改善箇所説明図

改善内容

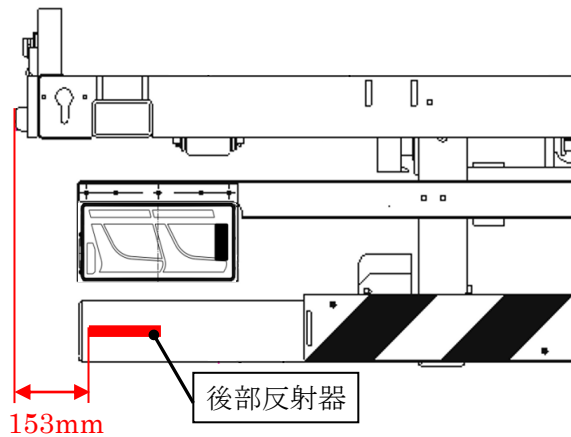
車両運搬車のリヤコンビネーションランプ一体型の後部反射器において、当該ランプの後部反射器の位置が異なることを認識せずに取り付けたため、後部反射器の取り付け位置が道路運送車両の保安基準に適合しない。

全車両、適合した位置に後部反射器を追加する。

注：□ は、追加部品を示す。

リヤコンビネーションランプ内の反射器は、後部反射器以外の反射器とする。

識別：追加された後部反射器の有無にて識別する。
